**Avis de la Mission régionale d'autorité environnementale de
Nouvelle-Aquitaine sur le projet de modification du plan local
d'urbanisme (PLU) de Saint-Sylvestre-sur-Lot (47) portée par la
communauté de communes de Fumel Vallée du Lot**

n°MRAe 2023ANA6

dossier PP-2022-13354

Porteur du Plan : Communauté de communes de Fumel Vallée du Lot

Figure 3: Extraits du plan de masse du projet STELSIA II – secteurs est et ouest – Extraits de l'étude d'impact (Source : évaluation environnementale - pages 75 et 77)

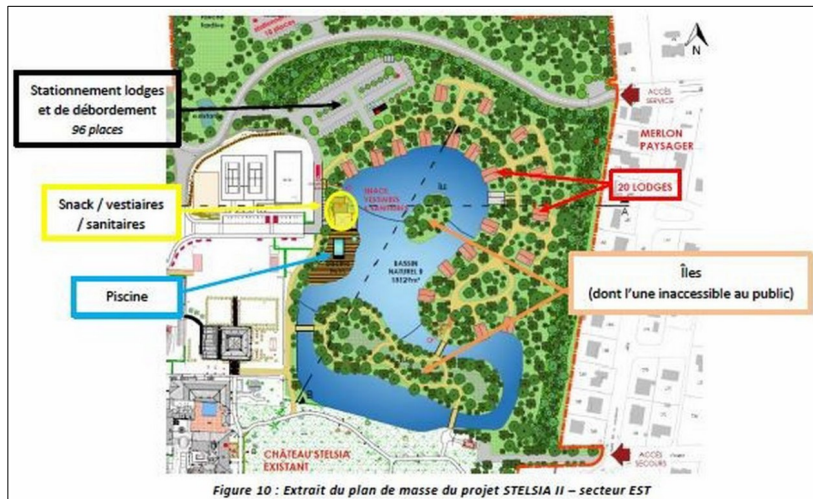
La MRAe relève à cet égard que le projet présenté diffère du projet initial en prévoyant la construction d'un nouveau bâtiment à usage d'activités tertiaires d'une hauteur de 23 mètres en zone AUS1. Le projet de modification vise à permettre une hauteur supérieure à 12 mètres pour les constructions à usage d'hébergements hôteliers ou de bureaux, éloignées du secteur le plus proche des secteurs habités qui jouxtent le site d'accueil du projet, mais néanmoins sans présenter les incidences en termes visuel et d'insertion paysagère.

La MRAe recommande de préciser les dispositions prises pour l'insertion de la future construction d'une hauteur de 23 mètres dans son site d'accueil et vis-à-vis des secteurs habités les plus proches.

Le projet prévoit l'implantation de bâtis à plus de 20 mètres des limites séparatives et des parkings à l'entrée du site ainsi que la création de cheminements doux. Le dossier ne distingue toutefois pas les distances d'implantation des constructions vis-à-vis des limites séparatives dans les zones AUS1 et UBs.

La MRAe recommande d'apporter les précisions graphiques des distances d'implantation des futures constructions vis-à-vis des limites séparatives dans les zones AUS1 et UBs afin de permettre de visualiser leur éloignement des zones habitées les plus proches.
